5 - Viale Indipendenza

Questa via permette l'accesso ad una scuola materna.
In entrambi i lati c'è un percorso protetto rialzato con attraversamenti pedonali molto lunghi.
Si è consigliato l'inserimento di nuovi attraversamenti pedonali.

PEBA MESAGNE - AMBITO URBANO CRITICITA' RILEVATE

2463

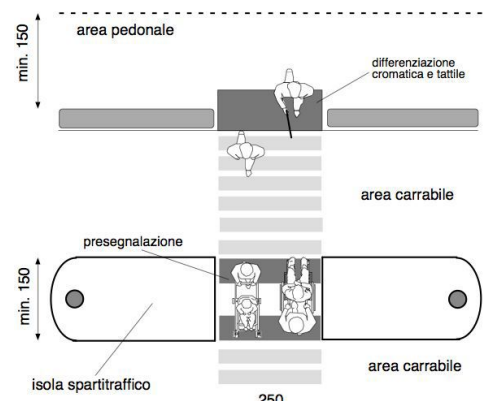
Assenza di attraversamento pedonale a raso

Nuova realizzazione di attraversamento pedonale **a raso**, tramite adeguamento dei raccordi al percorso pedonale esistente e inserimento di segnaletica tattile a pavimento (segnale pericolo valicabile) ad evidenziare la delimitazione tra sede pedonale e carrabile; realizzazione di zebrature di larghezza minima 250 cm.

Occorre fare una buona rasatura della finitura superficiale per evitare di creare altre criticità sulla pavimentazione derivanti da diverse sovrapposizioni di bitume, pessimi raccordi con l'impiantistica sotterranea.

2465

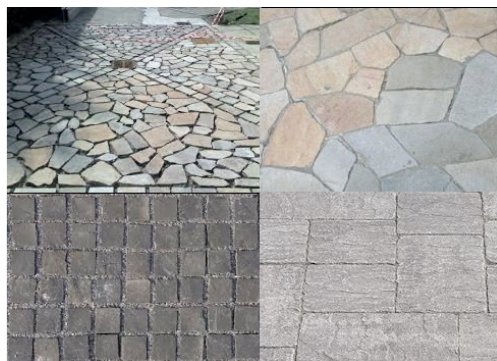
Presenza di sconnessioni, buche isolate, deformazioni della pavimentazione esistente, assenza di porzioni di essa.

Adeguamento della pavimentazione dissestata tramite **demolizione e rifacimento del tappetino d'usura o sostituzione di parte di essa**, con finitura tale da rendere il piano di calpestio perfettamente complanare e raccordato adeguatamente alla pavimentazione esistente.

Occorre fare una buona rasatura della finitura superficiale per evitare di creare altre criticità sulla pavimentazione per le persone con difficoltà motorie.

2467

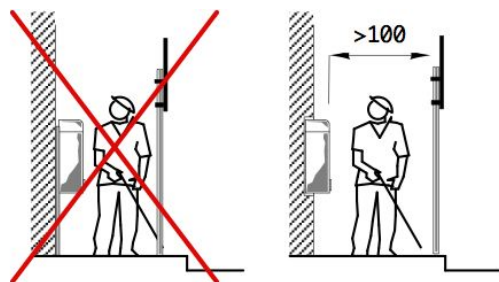
Ostacolo costituito da base fissa a corredo di palo per illuminazione pubblica o quadro di impianto tecnologico fissato su supporto verticale

Ricollocazione dell'oggetto esistente lasciando un passaggio netto per i pedoni di almeno cm 100 in larghezza.

L'intervento va coordinato con l'intervento precedente (2466).

2468

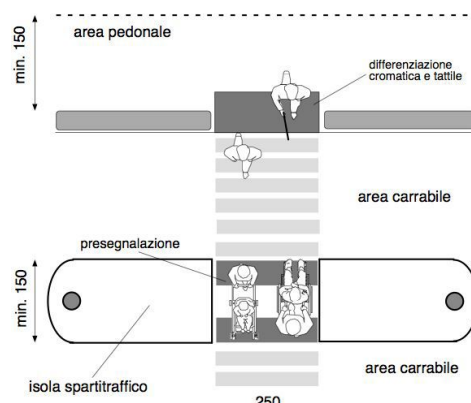
Assenza di attraversamento pedonale a raso

Nuova realizzazione di attraversamento pedonale **a raso**, tramite adeguamento dei raccordi al percorso pedonale esistente e inserimento di segnaletica tattile a pavimento (segnale pericolo valicabile) ad evidenziare la delimitazione tra sede pedonale e carrabile; realizzazione di zebraure di larghezza minima 250 cm.

Occorre fare una buona rasatura della finitura superficiale per evitare di creare altre criticità sulla pavimentazione derivanti da diverse sovrapposizioni di bitume, pessimi raccordi con l'impiantistica sotterranea.

2470

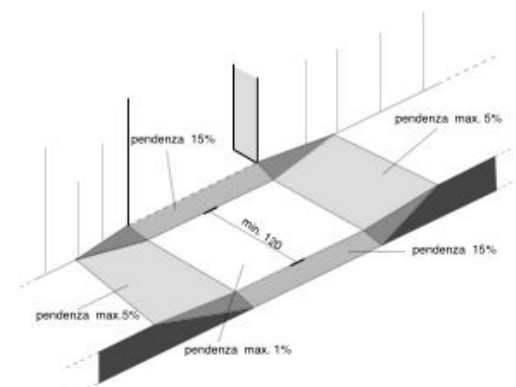
Passo carraio inadeguato

Adeguamento passo carraio tramite realizzazione di marciapiedi in rilevato, **abbassando in parte la quota del percorso esistente, in modo da ottenere un doppio piano inclinato, perpendicolare al senso di marcia** e la cui pendenza non supera il 5%. Il manufatto è completo di elemento di raccordo per l'attraversamento dei veicoli (pendenza minima del 15%); la porzione di percorso orizzontale, utile per i pedoni, deve essere di larghezza minima 120 cm.

Due passi carrai.

2471

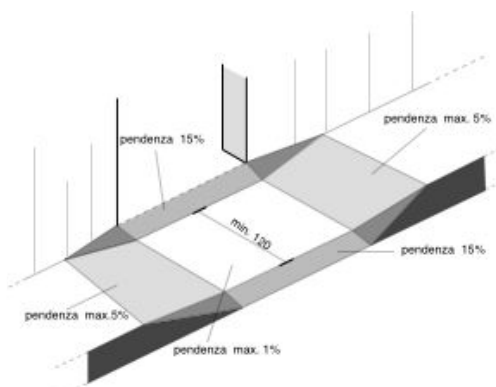
Passo carraio inadeguato

Adeguamento passo carraio tramite realizzazione di marciapiedi in rilevato, **abbassando in parte la quota del percorso esistente, in modo da ottenere un doppio piano inclinato, perpendicolare al senso di marcia** e la cui pendenza non supera il 5%. Il manufatto è completo di elemento di raccordo per l'attraversamento dei veicoli (pendenza minima del 15%); la porzione di percorso orizzontale, utile per i pedoni, deve essere di larghezza minima 120 cm.

2474

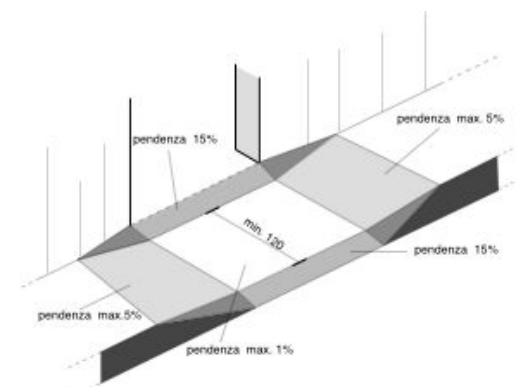
Passo carraio inadeguato

Adeguamento passo carraio tramite realizzazione di marciapiedi in rilevato, **abbassando in parte la quota del percorso esistente, in modo da ottenere un doppio piano inclinato, perpendicolare al senso di marcia** e la cui pendenza non supera il 5%. Il manufatto è completo di elemento di raccordo per l'attraversamento dei veicoli (pendenza minima del 15%); la porzione di percorso orizzontale, utile per i pedoni, deve essere di larghezza minima 120 cm.

2475

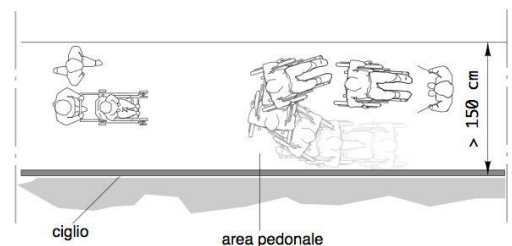
Percorso in rilevato con sconnessioni, buche, mancata finitura, deformazioni

Adeguamento del percorso tramite **demolizione e rifacimento del marciapiedi in rilevato**, con le seguenti caratteristiche:

- altezza massima 12 cm dal piano carrabile;
- larghezza minima 150 cm; in presenza di cospicuo flusso pedonale è consigliata larghezza 200 cm; è ammessa larghezza minima 100 cm solo in caso di restrizioni puntuali o di breve lunghezza (massimo 10 m);
- pendenza longitudinale 5% (massimo 8%);
- pendenza trasversale 1%;
- altezza minima libera da ostacoli 220 cm da piano di calpestio;
- finitura tale da rendere il piano di calpestio accessibile.

2479

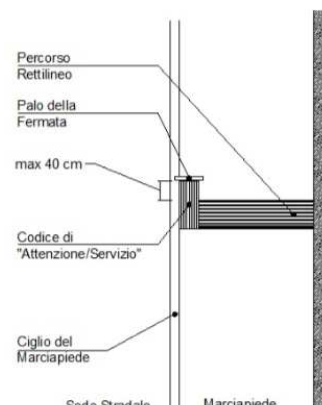
Assenza di segnalazione **tattilo-plantare** per l'intercettazione di pubblici servizi (Targa tattile, fermata del mezzo pubblico)

Inserimento di segnalazione tattile costituita da fascia di larghezza 60 cm trattata a **righe parallele** con funzione di orientamento. Il percorso tattile termina con una segnaletica di "Attenzione/Servizio", ossia una striscia di 40 cm di profondità posta in prossimità della palina o della pensilina qualora esistente.

2480

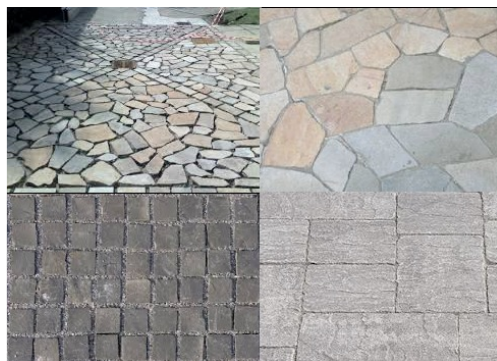
Presenza di sconnessioni, buche isolate, deformazioni della pavimentazione esistente, assenza di porzioni di essa.

Adeguamento della pavimentazione dissestata tramite **demolizione e rifacimento del tappetino d'usura o sostituzione di parte di essa**, con finitura tale da rendere il piano di calpestio perfettamente complanare e raccordato adeguatamente alla pavimentazione esistente.

3462

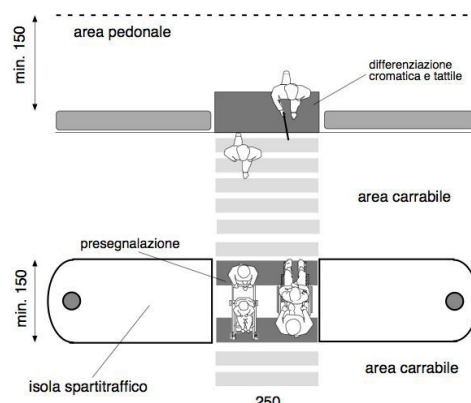
Assenza di attraversamento pedonale a raso

Nuova realizzazione di attraversamento pedonale **a raso**, tramite adeguamento dei raccordi al percorso pedonale esistente e inserimento di segnaletica tattile a pavimento (segnale pericolo valicabile) ad evidenziare la delimitazione tra sede pedonale e carrabile; realizzazione di zebraure di larghezza minima 250 cm.

3464

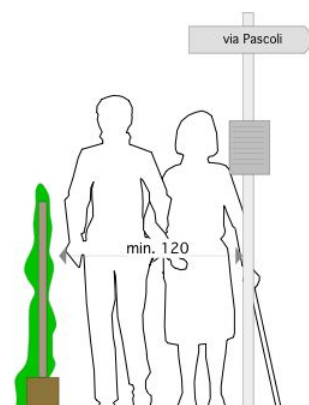
Ostacolo costituito da base fissa a corredo di indicazione **segnaletica o cartello pubblicitario o cartello di fermata autobus**

Ricollocare il supporto verticale verso il margine esterno o interno, qualora possibile, del percorso pedonale in modo da non costituire intralcio per le persone non vedenti e ipovedenti o persone anziane accompagnate.

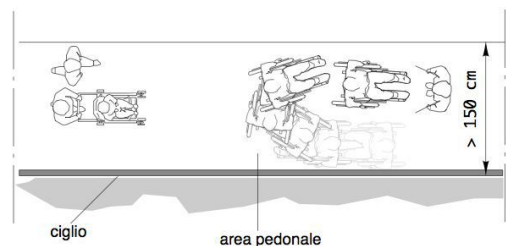
Percorso in rilevato con sconnessioni, buche, mancata finitura, deformazioni

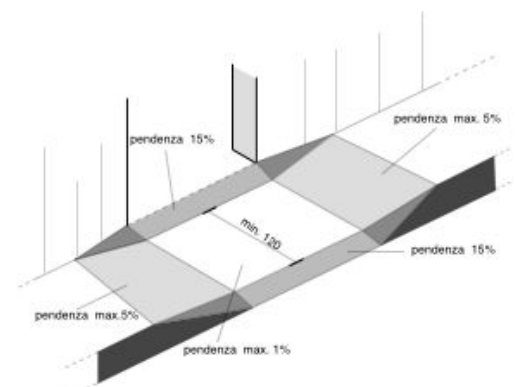
Passo carraio inadeguato

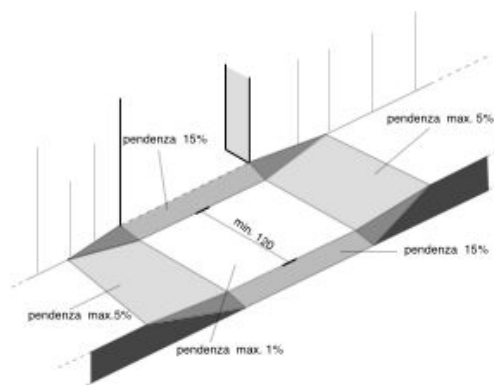
Passo carraio inadeguato

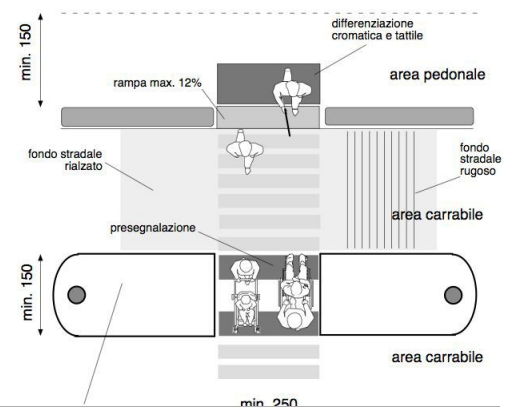
Assenza di attraversamento pedonale rialzato.

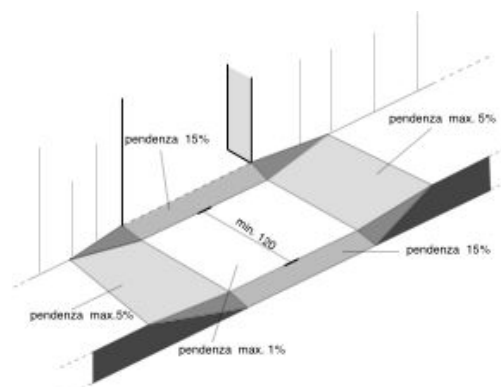
Passo carraio inadeguato

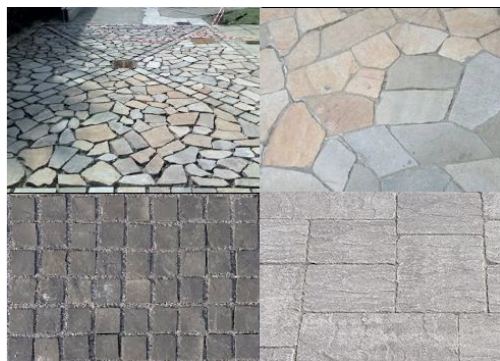
Presenza di sconnessioni, buche isolate, deformazioni della pavimentazione esistente, assenza di porzioni di essa.

Adeguamento della pavimentazione dissestata tramite **demolizione e rifacimento del tappetino d'usura o sostituzione di parte di essa**, con finitura tale da rendere il piano di calpestio perfettamente complanare e raccordato adeguatamente alla pavimentazione esistente.

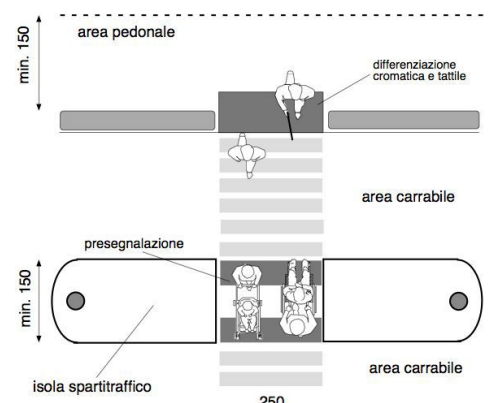
Assenza di attraversamento pedonale a raso

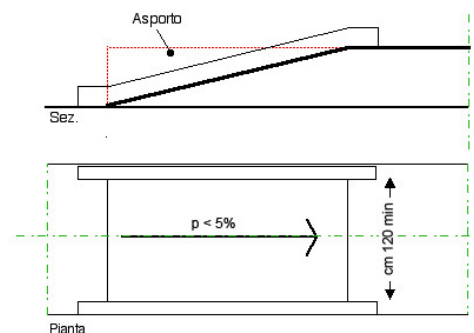
Dislivello causato da gradino di **2/30 cm**

Raccordo del percorso attraverso la creazione, con **asporto** di materiale, di una rampa di lunghezza sufficiente ad ottenere una pendenza non superiore al 5% e di larghezza pari alla larghezza del marciapiede. Qualora la rampa sia proposta sulla direttrice del marciapiede la cui larghezza dello stesso risulti superiore a cm.200, questa sarà comunque di larghezza non inferiore a cm.120. Ogni rampa di nuova realizzazione dovrà sempre avere una superficie trattata, in modo tale da rendere percepibile il manufatto da parte delle persone non vedenti attraverso un segnale tattilo plantare ottenibile mediante incisione del materiale secondo la codificazione determinata dalle associazioni locali delle persone non vedenti. Il medesimo materiale costituente la rampa dovrà essere cromaticamente percepibile dalle persone ipovedenti attraverso idoneo contrasto dei materiali. Quando la differenza di quota fra i due piani (pedonale e carrabile) è maggiore di cm 20, si suggerisce di corredarla con cordolo battiruota o elemento di medesima risposta funzionale, nonché di corrimano, su almeno uno dei lati, visivamente percepibile alle persone ipovedenti.

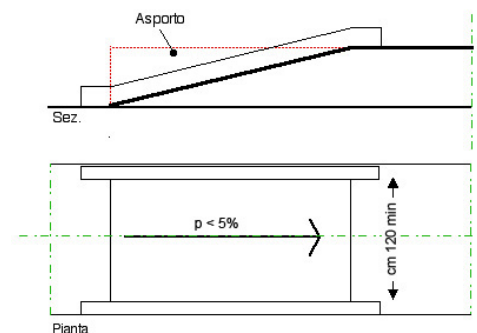
Dislivello causato da gradino di **2/30 cm**

Raccordo del percorso attraverso la creazione, con **asporto** di materiale, di una rampa di lunghezza sufficiente ad ottenere una pendenza non superiore al 5% e di larghezza pari alla larghezza del marciapiede. Qualora la rampa sia proposta sulla direttrice del marciapiede la cui larghezza dello stesso risulti superiore a cm.200, questa sarà comunque di larghezza non inferiore a cm.120. Ogni rampa di nuova realizzazione dovrà sempre avere una superficie trattata, in modo tale da rendere percepibile il manufatto da parte delle persone non vedenti attraverso un segnale tattilo plantare ottenibile mediante incisione del materiale secondo la codificazione determinata dalle associazioni locali delle persone non vedenti. Il medesimo materiale costituente la rampa dovrà essere cromaticamente percepibile dalle persone ipovedenti attraverso idoneo contrasto dei materiali. Quando la differenza di quota fra i due piani (pedonale e carrabile) è maggiore di cm 20, si suggerisce di corredarla con cordolo battiruota o elemento di medesima risposta funzionale, nonché di corrimano, su almeno uno dei lati, visivamente percepibile alle persone ipovedenti.
